Planfeststellungsverfahrens zur Stilllegung des ERA Morsleben

**Prüfkomplex 7
„Verfüllen und Verschließen von Strecken“, Teil 2**

Sachstandsbericht 2011

Datum: 22.12.2011

Bild 2.2.41: Dilatanzkriterium [-], Schnitt S1, Berechnungszeitpunkt 02/4404 (2400a), BF4 (vgl. Anhang 65, Blatt214, P195)

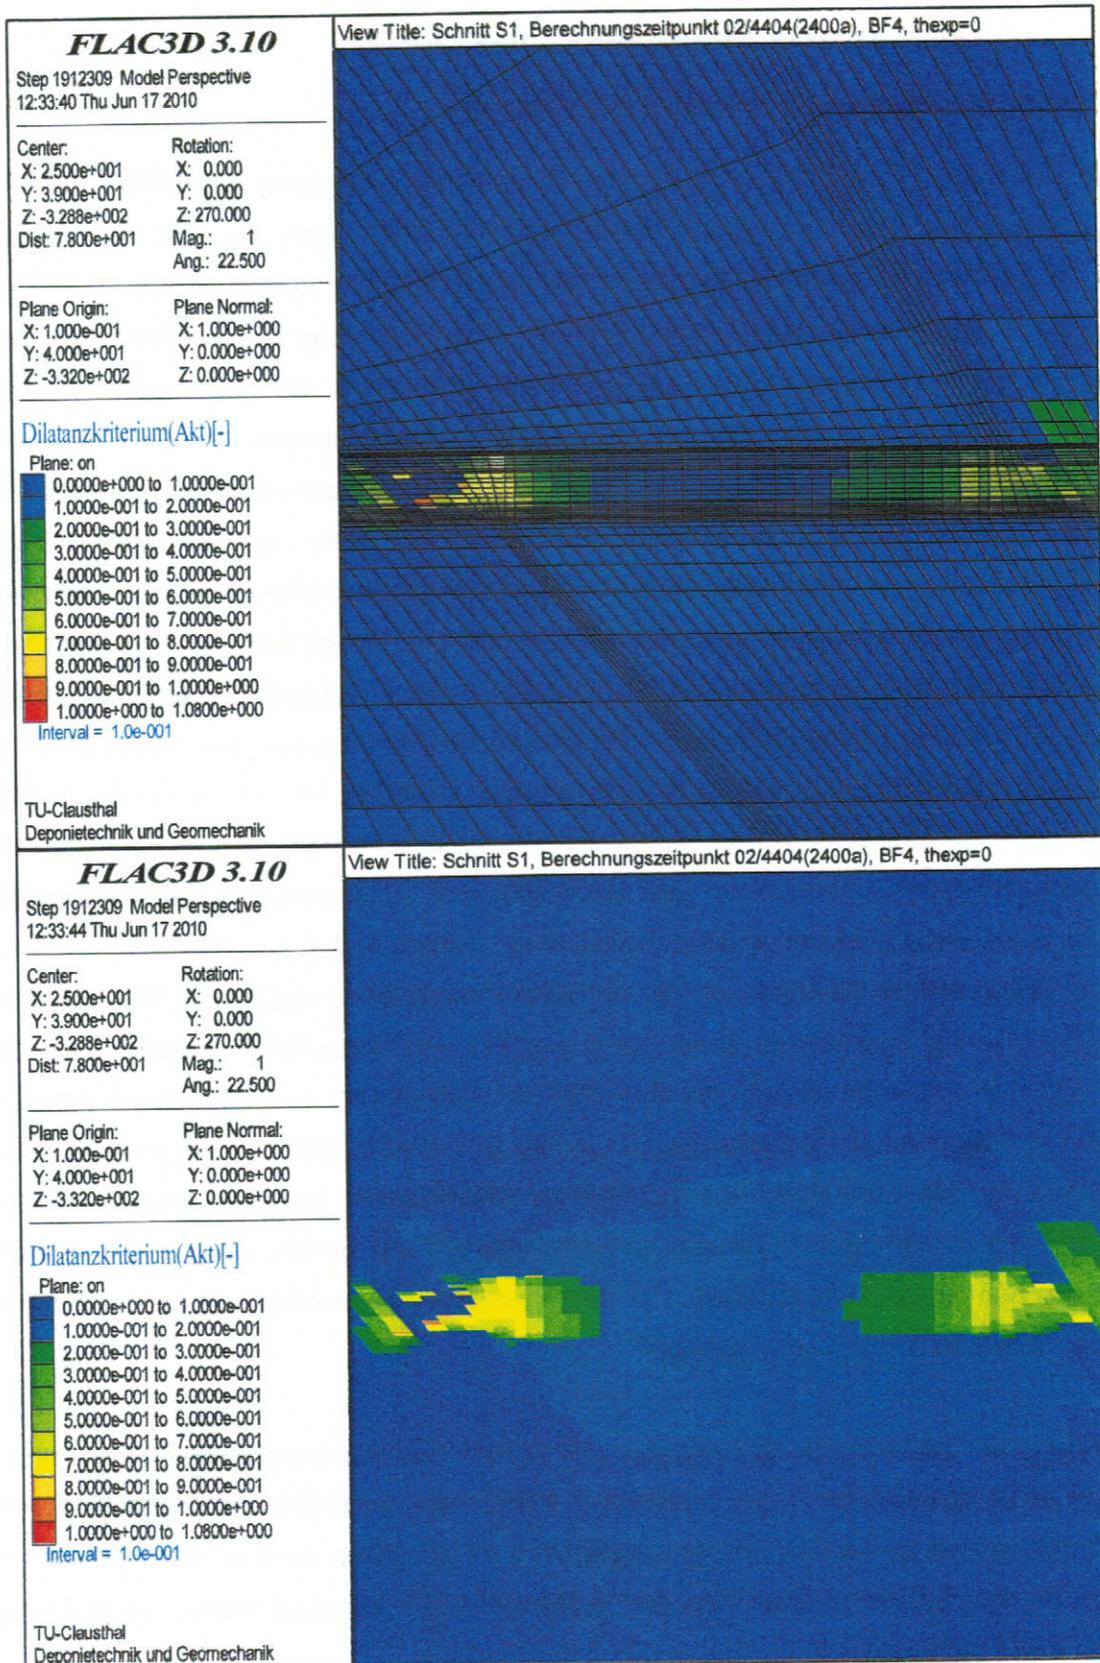
- a) Die Ergebnisse der in P195 mit BF1, BF3 und BF4 bezeichneten mechanischen Berechnungsvarianten sind bezüglich der Größe der maximalen Hauptspannung (kleinste Druckspannung bzw. Zugspannung) mit dem AS zu erörtern. Im Rahmen der Verifikationsberechnungen konnte lediglich eine zahlenmäßige Übereinstimmung für die minimalen Hauptspannungen (größte Druckspannungen) bestätigt werden.

- b) Die Einschätzung des AS, dass *Zwangsspannungen zwischen Streckensaum und Abdichtungskörper nur entstehen können, wenn signifikant unterschiedliche Wärmeausdehnungskoeffizienten vorhanden sind, die zu unterschiedlichen Dehnungen und damit zu Zwang aus Verformungsbehinderung führen*, wird durch die Prüfer nicht bestätigt. Auch wenn gemäß Aussage in P195 *der Wärmeausdehnungskoeffizient von Salzbeton M2 $4,0 \cdot 10^{-5} \text{ 1/K}$ beträgt und damit dem des Salzes, der ebenfalls $4,0 \cdot 10^{-5} \text{ 1/K}$ beträgt, entspricht*, kann nach Einschätzung der Prüfer nicht geschlussfolgert werden, dass *in der Kontaktfuge keine Zwangsspannungen aus Verformungsbehinderung in Folge Hydratationswärmeentwicklung auftreten bzw. nicht weiter betrachtet werden müssen*. Die Größe thermischer Spannungen ist bei behinderter Dehnung abhängig von den Parametern Wärmeausdehnungskoeffizient α_T , Verformungsmodul E und Temperaturdifferenz ΔT . Da benachbarte Elemente im Bereich des Streckensaumes auch bei identischer Größe des Wärmeausdehnungskoeffizienten unterschiedliche Verformungsmoduli und unterschiedliche Temperaturen ausweisen, sind thermisch induzierte Zwangsspannungen zu erwarten und auch zu berücksichtigen. Die in Abschnitt 2.2 diesbezüglich dokumentierten Berechnungsergebnisse der Prüfer dokumentieren eindeutig, dass bei Ansatz von $\alpha_T = 4,0 \cdot 10^{-5} \text{ 1/K}$ für Versatz und Gebirge im Konturbereich zwischen Abdichtungsbauwerk und Steinsalzgebirge thermisch induzierte Zugspannungen ausgewiesen werden, die bei Ansatz der in P195 angesetzten Grenzwerte ein Zugversagen ausweisen. In der Konsequenz sind die in P195 dokumentierten Schlussfolgerungen bezüglich der Gebrauchs-

tauglichkeit und Standsicherheit des geplanten Abdichtungskonzeptes vom AS zu überarbeiten.

Bild 2.3.25: Viskose Berechnung bis $t = 12a$ – Maximale Hauptspannungen –
Detailansicht Verschlussbauwerk

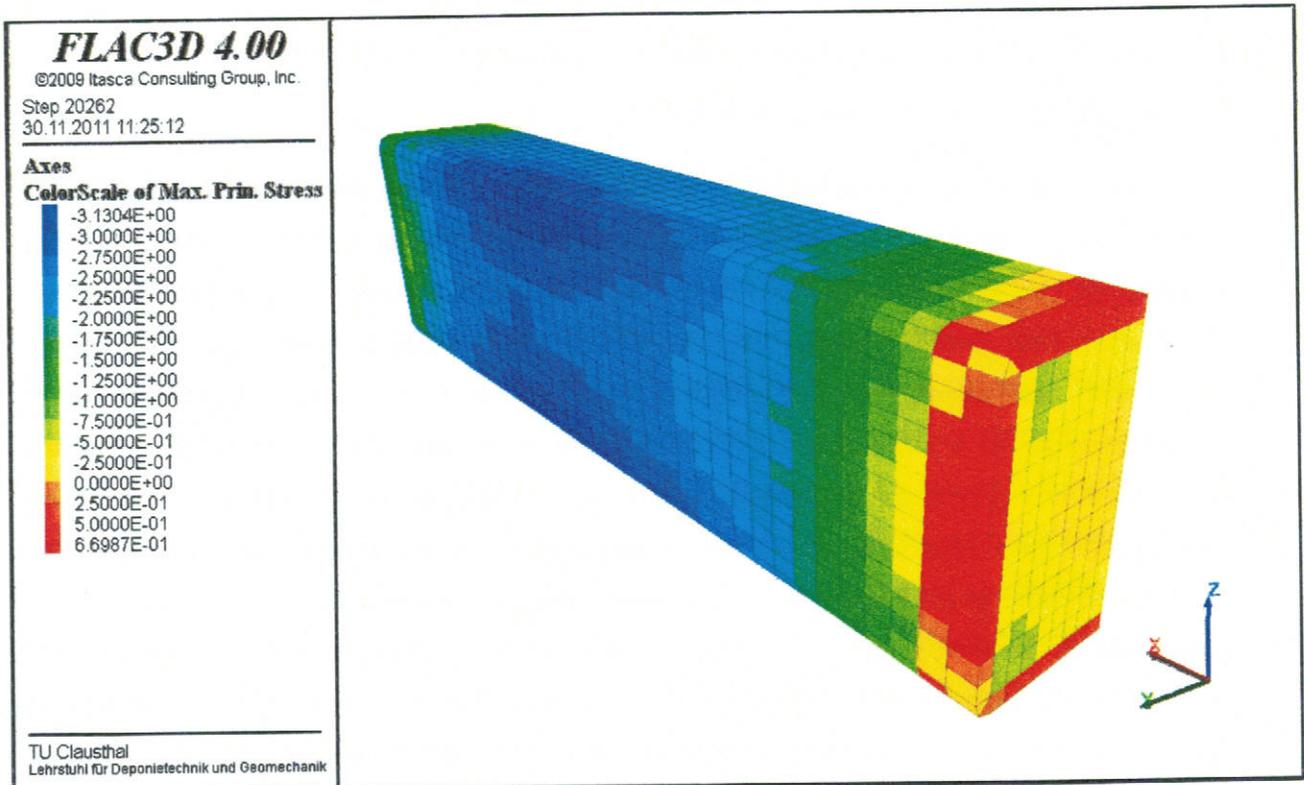
Darauf hinzuweisen ist, dass der AS für die Beurteilung der zulässigen Zugbeanspruchung die Hauptnormalspannung σ_1 im Abdichtungsbauwerk auswertet. Diese soll kleiner oder gleich der Zugfestigkeit $f_{ctk;0,05} = 1,5 \text{ MPa}$ sein, um Zugversagen mit ausreichender Wahrscheinlichkeit auszuschließen. Die Zugfestigkeit $f_{ctk;0,05}$ weist der AS als den anzusetzenden Bemessungswert aus. Jedoch stellt der Zahlenwert der Zugfestigkeit $f_{ctk;0,05}$ gemäß DIN 1045-1 den charakteristischen Wert des 5%-Quantils der zentrischen Betondruckfestigkeit dar. Aufgrund der Tatsache, dass der AS diesen charakteristischen Wert mit dem anzusetzenden Bemessungswert gleichstellt, erfolgt keine Abminderung des Bemessungswertes durch einen Teilsicherheitsbeiwert. Aufgrund der hohen Streuung der Zugfestigkeit des Betons sieht die DIN 1045-1 aber einen Teilsicherheitsbeiwert von $\gamma = 1,8$ vor. Demnach ergibt sich die zulässige Spannung $zul\sigma_{C,Zug}$ bei Beanspruchung des Betons auf Zug zu:

Die angesetzte zulässige Zugspannung ist vom AS demnach zu hoch gewählt und entspricht nicht dem Zahlenwert, der aus der dafür gültigen DIN-Norm zu ermitteln wäre.

- a) Bei der Festlegung der Bemessungsgrundlage für die Bewertung zulässiger Zugspannungen ist ein Teilsicherheitsbeiwert von $\gamma = 1,8$ zu berücksichtigen. Die zulässige Zugbeanspruchung reduziert sich hierdurch von $\text{zul}\sigma_{C,Zug} = 1,5 \text{ MPa}$ auf $\text{zul}\sigma_{C,Zug} = 1,5 \text{ MPa}/1,8 = 0,83 \text{ MPa}$.

*Bild 3.3.3: Links: Foto der luftseitigen Ortsbrust nach Injektion, Risse grün markiert
Rechts: Schematische Darstellung der Risse
Quelle: Vortrag DBE [F09]*

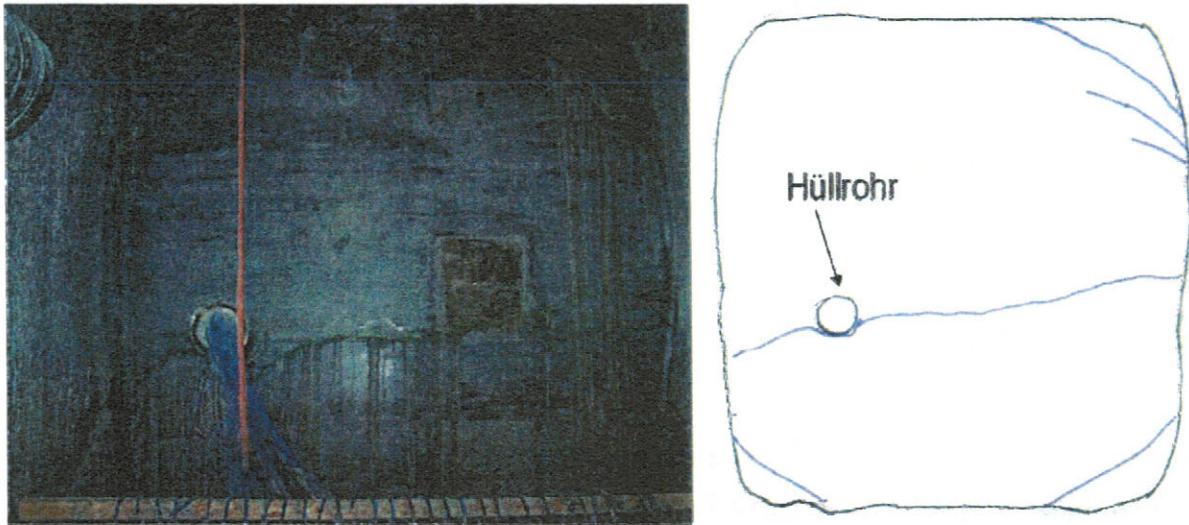
Ein unerwartetes Ergebnis war, dass bereits vor der Injektion luftseitig am Betonkörper mehrere Risse in den Eckbereichen der Ortsbrust identifiziert wurden. Ein Riss verläuft nahezu horizontal etwa im unteren Drittel der Bauwerkshöhe quer durch die gesamte Ortsbrust, siehe Bild 3.3.3. Die Deutung der Rissbildung ist Gegenstand aktueller Untersuchungen. An diesen Rissen wurden während der ersten Injektionsphase Austritte des Injektionsmittels festgestellt. Auf Nachfrage der Gutachter wird ausgeführt, dass daher in diesem Bereich eine weitere Injektion nicht möglich war (kein Druckaufbau). Von den Prüfern wurde eingeschätzt, dass die Klärung und Beseitigung der Ursachen der Risse eine hohe Wichtigkeit besitzt. Es wurde diskutiert, ob der horizontale Riss durch Haftspannungen am Hüllrohr verursacht sein könnte.

Wie im Versuchsplan als Möglichkeit angedeutet, muss man davon ausgehen, dass die eine einzige Kernbohrung (RA 327) sehr wahrscheinlich nicht ausreichen wird, um die Ausdehnung, die Beschaffenheit und insbesondere die Ursache für den horizontalen Riss am Hüllrohr sicher klären zu können.
